Belangrijke veiligheidskennisgeving

Mogelijke onderbreking van het dynamisch waarnemingsalgoritme

Aurora EV-ICD™ (DVEA3E4) en klinisch EV-ICD (DVEX3E4)

Medtronic-referentie: FA1511

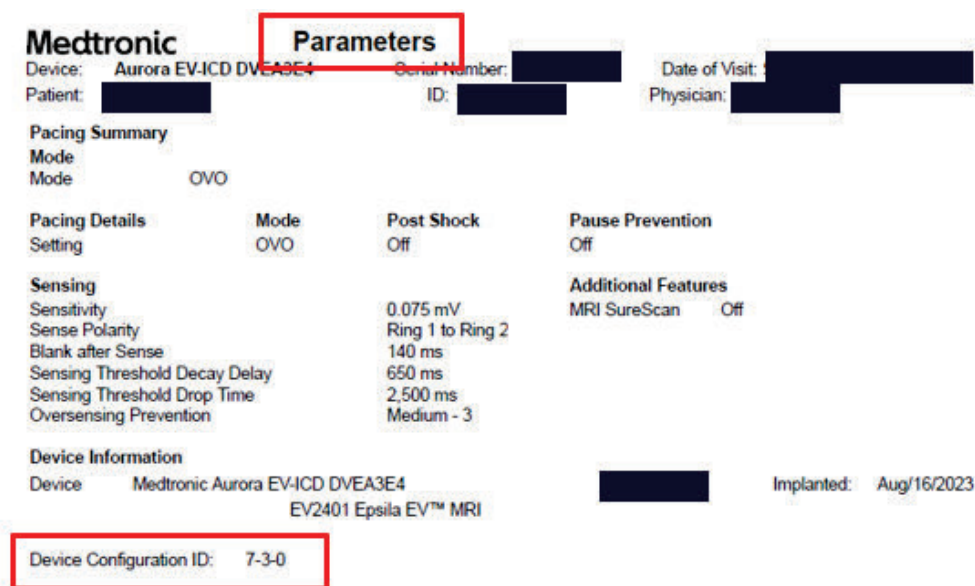
Het Aurora EV-ICD dynamische waarnemingsalgoritme is uniek vanwege de implantaatlocatie in de substernale ruimte. Afbeelding 1 hieronder illustreert hoe het apparaat de gevoeligheid slag-voor-slag instelt op basis van de R-golfmeting van het gerectificeerde en gefilterde EGM.

Het dynamische waarnemingsalgoritme kan worden onderbroken op het eerste plateau als de volgende reeks gebeurtenissen plaatsvindt:

1. Een 'charge-end' treedt op binnen 128,75 ms na de voorgaande waargenomen hartslag, waardoor de lopende R-golfmeting wordt onderbroken **het dynamische waarnemingsalgoritme wordt opgeschort en het gevoeligheidsplateau wordt statisch op 53%.**
2. Het gevoeligheidsplateau blijft op 53% totdat een volgende **R-golfamplitude deze waarde overschrijdt.** In het geval van een aanzienlijke daling van de R-golfamplitudes kan er vertraging optreden in de toediening van HV-therapie.

Medtronic heeft wijzigingen doorgevoerd in het productieproces en apparaten die met deze update zijn geproduceerd, zijn niet onderhevig aan deze vertraging. In eerder gedistribueerde apparaten kan een uitlezing van het apparaat met de CareLink™ SmartSync™ Aurora EV-ICD™-applicatie (D00U025) op CareLink SmartSync-Device Managers dit mogelijke gedrag verhelpen (zie bijlage B).

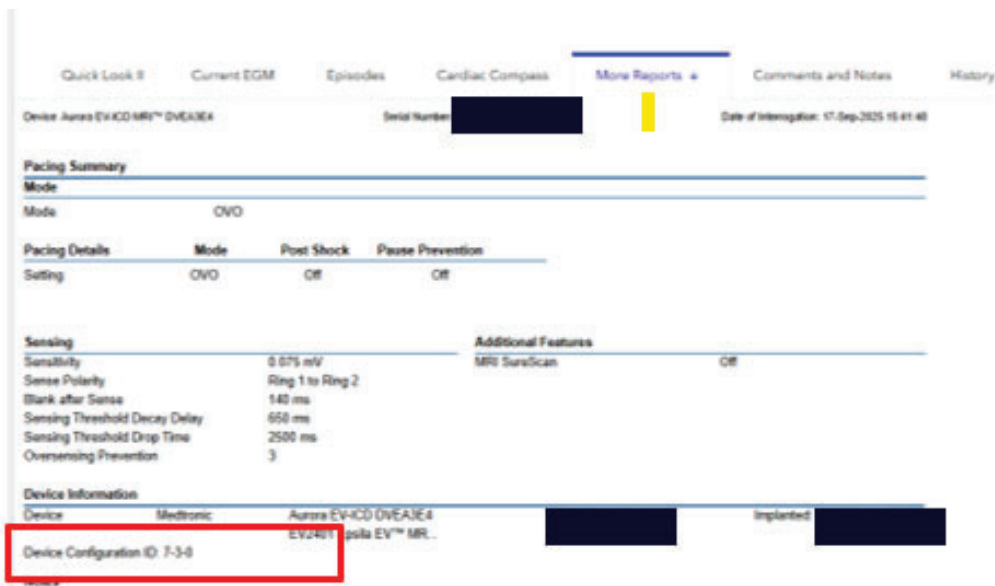
Om te bepalen of het apparaat van een patiënt de update met succes heeft ontvangen, bekijkt u de weergegeven configuratie-ID en controleert u het eerste cijfer in de reeks zoals hieronder aangegeven:

- Configuratie-ID klinisch apparaat (DVEX3E4) is 6-1-0 of hoger
- Aurora EV-ICD (DVEA3E4) is 7-3-0 of hoger

De configuratie-ID van het apparaat is te vinden onder het gedeelte 'Apparaatinformatie' van het SmartSync-parameterrapport. Houd er rekening mee dat apparaten die de succesvol de update hebben ontvangen, niet worden verwijderd uit de serienummerzoekfunctie op de website van Productprestatierapporten van Medtronic en blijven vermeld als 'in scope'. Daarom is het controleren van de configuratie-ID vereist.
